Artikel: Die Bebauungspläne für das Spitalackerfeld in Bern
Autor: O.W.
DOI: <https://doi.org/10.5169/seals-26721>

Die Bebauungspläne für das Spitalackerfeld in Bern.

Abb. 1. Projekt der städtischen Baudirektion.

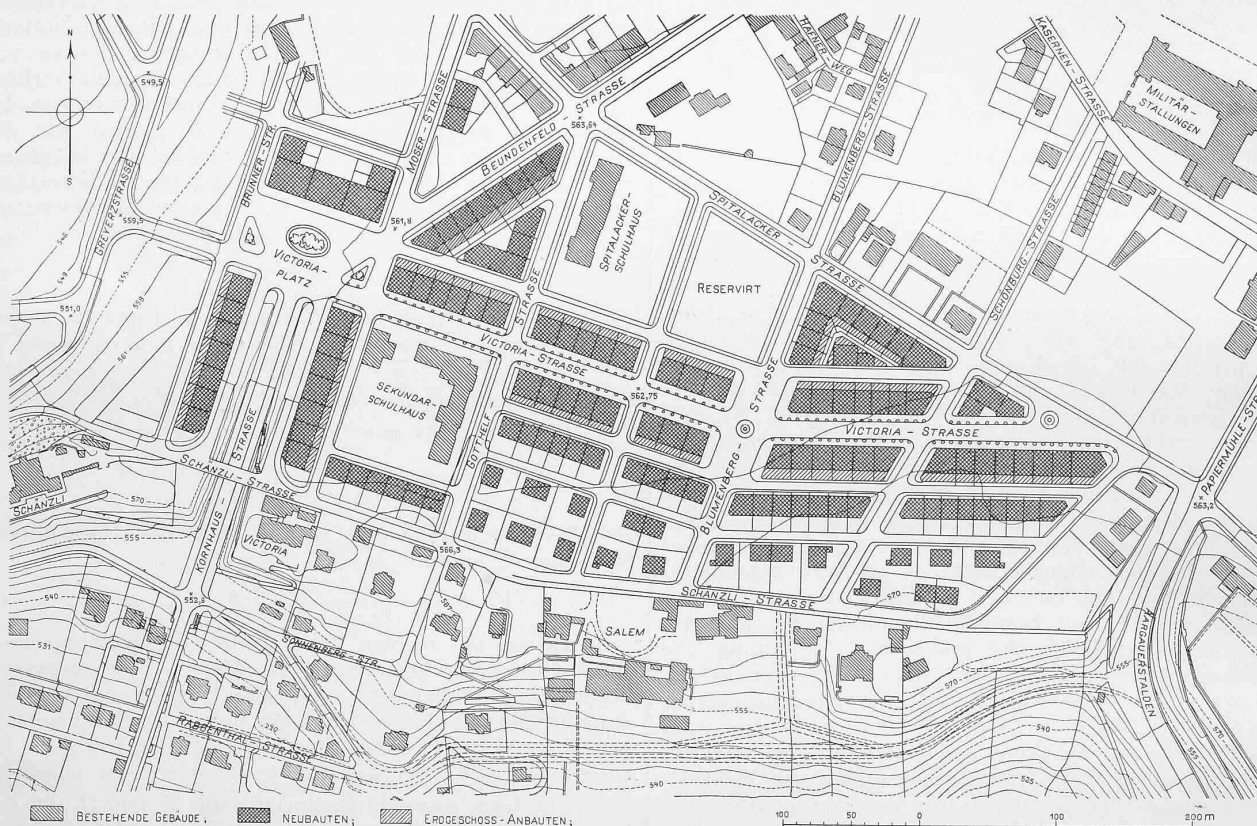
Der vom Stadtbauamte ausgearbeitete Plan (Abb. 1) bietet vom Verkehrsstandpunkt aus eine gute Lösung mit Ausnahme der zu engen östlichen Einmündung der Spitalackerstrasse in die Papiermühlestrasse, wo sechs Strassen zusammentreffen. Der im Plane des Stadtbauamtes vorgesehene *Bruch in der Mitte der Viktoriastrasse wird als unschön bezeichnet*, und an Stelle dieses Bruches eine sanfte Strassen-Biegung dringend empfohlen, wobei die Häuser-

Die *Strassenrichtungen* des vom Stadtbauamt ausgearbeiteten Planes sind beizubehalten mit Ausnahme eines Teiles der Schönburgstrasse, bei der durch eine Richtungsänderung bei den Bauparzellen stumpfe und spitze Winkel vermieden werden können.

fronten selbst gerade sein können (Abb. 2). Es wird also eine polygone Gestaltung dieses Strassenstückes zwischen der Blumenberg- und Schönburgstrasse gewünscht, ähnlich den in der grossen Mehrzahl ebenfalls polygonen Strassenzügen der Altstadt. In längerer Ausführung empfiehlt der Bericht sodann die Anlage geschlossener Plätze, an denen schöne öffentliche oder private Bauten zu ihrer vollen architektonischen Wirkung gelangen und in denen die Quartierbewohner eine Art von gesellschaftlichem Sammelplatz finden dürften, d. h. von Plätzen, die ganz gut an den Verkehrsadern liegen können, aber nicht von diesen durchschnitten werden sollen, gemäss dem Satze „Nicht die Polizei, sondern der Städtebauer soll dafür sorgen, dass der Durchgangsverkehr die Plätze meidet“. Derartige Platzanlagen werden sich zur Erstellung von Arkaden mit Verkaufsmagazinen usw. in vorzüglicher Weise eignen.
